D10.251.1.E.2024

### WYJAŚNIENIA TREŚCI SWZ

#### **Przebudowa pomieszczeń w celu utworzenia Punktu Przyjęć Planowych w Szpitalu św. Wojciecha w Gdańsku – Copernicus PL Sp. z o.o.**

Załącznik:  
- Lokalizacja wpięcia do instalacji gazów medycznych

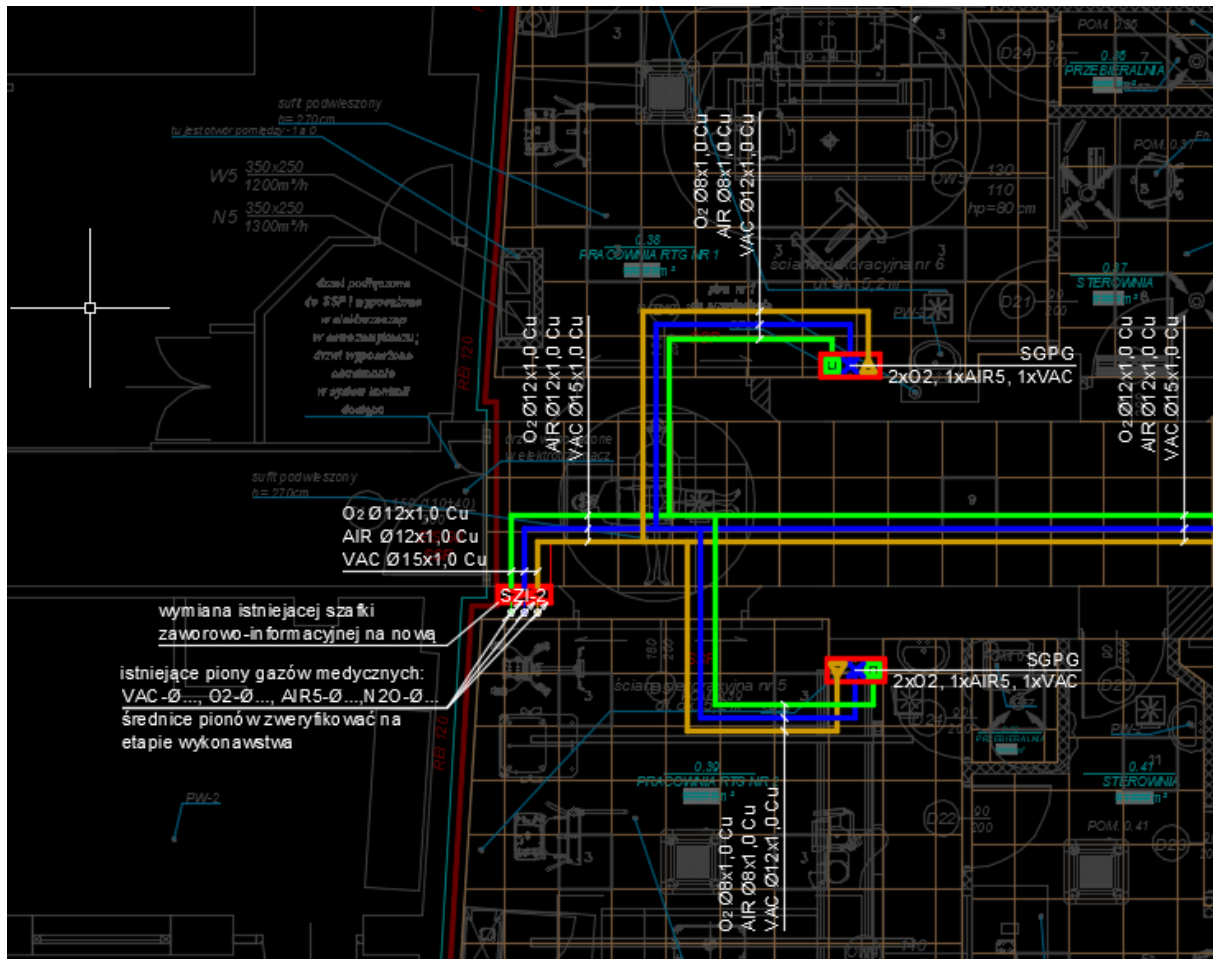
Z jakiego materiału jest orurowanie gazów medycznych, do którego należy się włączyć? Gdzie jest planowane włączenie nowej instalacji? Jaki jest dystans do tej istniejącej instalacji (numer / nazwa pomieszczenia)?

**Odpowiedź:** Podłączenie do gazów medycznych winno być w miejscu istniejących podejść w korytarzu w pobliżu istniejącej szatni -1E.10 Długość instalacji od punktu istniejących podejść do gabinetu to niespełna 20m. W załączeniu przekazujemy rzut poziom (zał. 1 Lokalizacja wpięcia do instalacji gazów medycznych).

Istniejące instalacje gazów medycznych wykonane są z rurociągów miedzianych lutowanych przeznaczonych dla instalacji gazów medycznych. Miejsca włączenia pokazano na rysunkach - należy wymienić istniejące instalacje skrzynki zaworowo-informacyjne i od nich wykonać całkowicie nowe instalacje gazów medycznych. Całość instalacji musi zostać certyfikowana jako wyrób medyczny.
